超音波内視鏡の取扱説明書改訂の補足資料

送気・送水・バルーン送水チャンネル詰まり検出のための送気、送水機能の点検について

対象機種 : GF-UC140P-AL5、GF-UCT140-AL5、GF-UE160-AL5、
GF-UE260-AL5、GF-UCT260、GF-UCT180、GF-UC240P-AL5、
GF-UCT240-AL5、GF-UM20、GF-UM130、GF-UMQ130、GF-UMP230、
CF-UMQ230、GF-UM240、GF-UMQ240、GF-UM160、GF-UC160P-OL5、
GF-UCT160-OL5、GF-UM2000、GF-UC2000P-OL5、GF-UCT2000-OL5

図 1

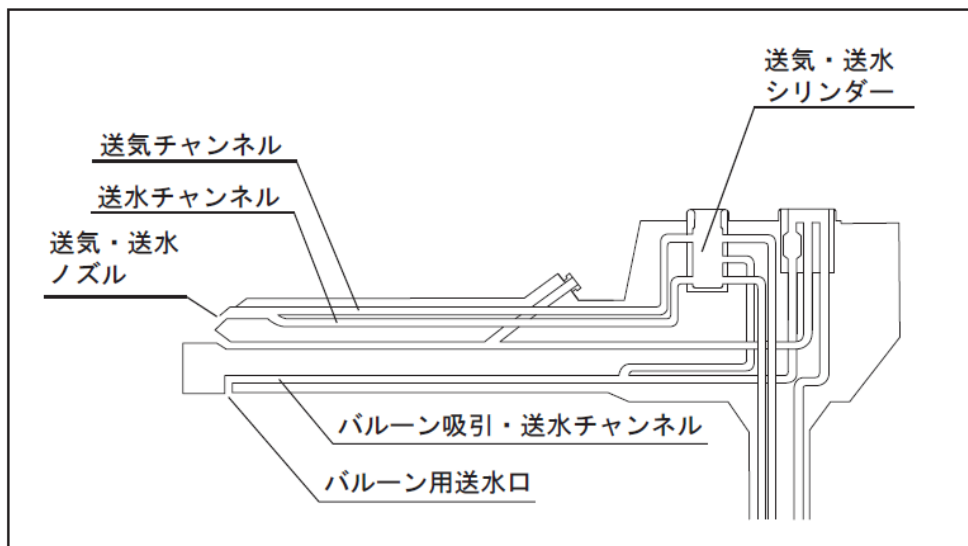
弁やパッキンに切れ／キズがあると、体腔内圧により、体液が送気・送水ノズル（図1、図2を参照）から送気チャンネルまたは送水チャンネルに流入して詰まるおそれがあります。

チャンネルが詰まったまま内視鏡を使用すると感染のおそれがあります。

弁やパッキンに切れ／キズがある場合は新しい送気送水ボタンと交換してください。
